nasz znak FP-I-1237/2024

**WYJAŚNIENIE TREŚCI SPECYFIKACJI WARUNKÓW ZAMÓWIENIA nr 1-2****Dotyczy: przetargu nieograniczonego na wykonanie remontu dachu Budynku Głównego na terenie DPW Pietrasze - Wasilków na SUW Pietrasze.****Nr ref. sprawy: TI - II / 1170 /2024**

## ZAKTUALIZOWANE TYPOWANIE ROBÓT - KOSZTORYS OFERTOWY

DZIAŁ PRODUKCJI WODY FIBRASZE - WASILEW  
PIĘTRASZE - BUDYNEK GŁÓWNY

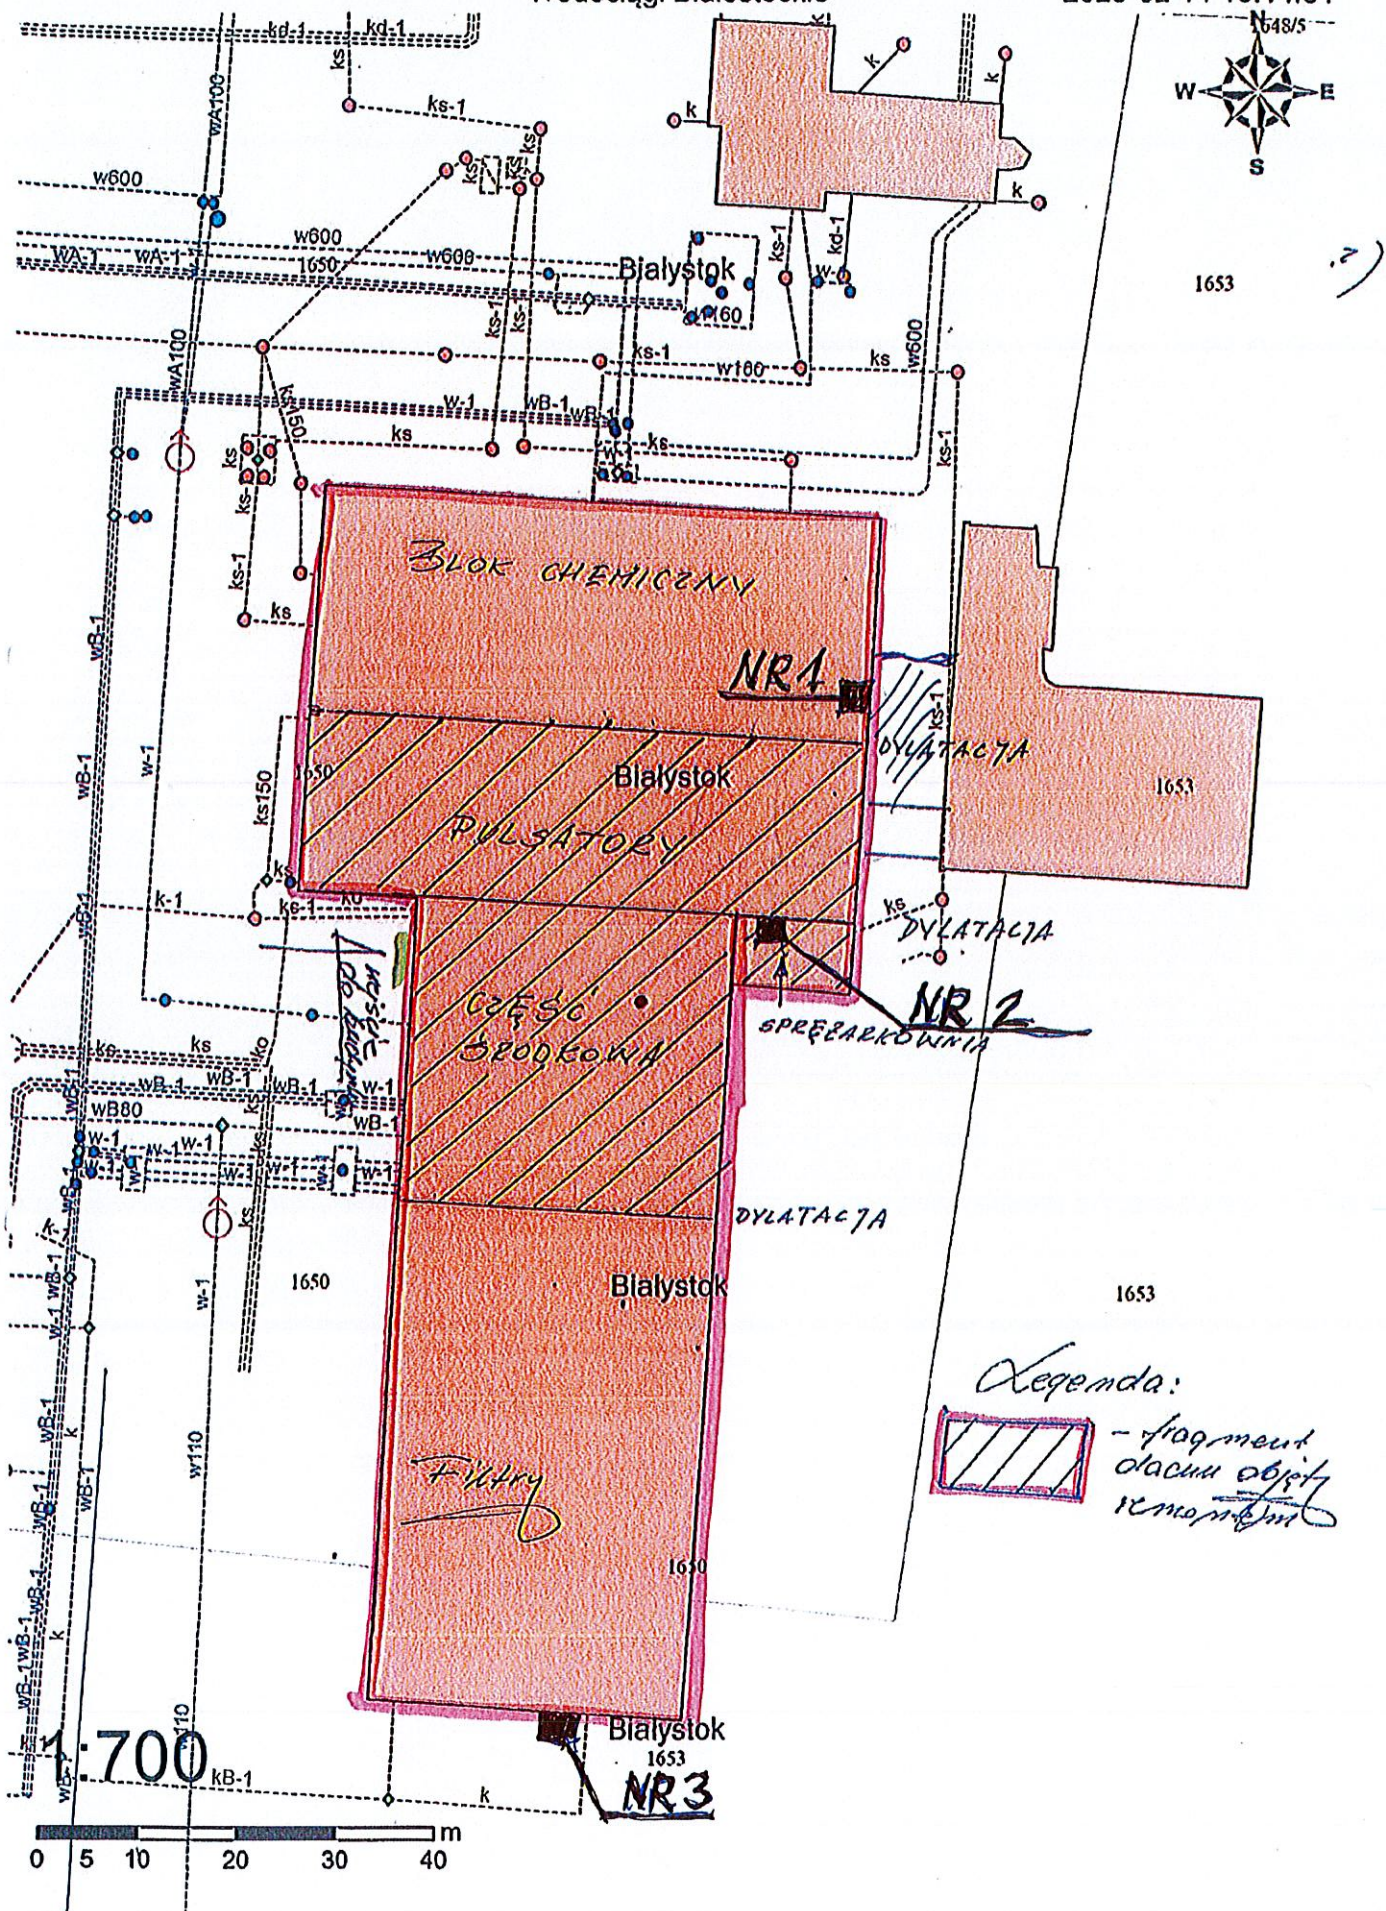
Zamawiający rozszerza zakres robót przewidzianych w Ogłoszeniu/SWZ i opisanych w sporządzonym przez Zamawiającego Typowaniu robót [Załącznik Nr 4 ] o dostawę i montaż 3 sztuk drabin aluminiowych jednobiegowych z koszem ochronnym, o długości mierzonej od podstawy do górnej powierzchni ogniomuru:

Nr 1 - 6,50 m,  
nr 2 - 10,50 m,  
nr 3 - 11,50 m.

Pierwszy szczebel drabin ma być usytuowany na wysokości 0,50 m od podstawy. Schematyczne usytuowanie poszczególnych drabin przedstawiono na załączonym planie budynku.
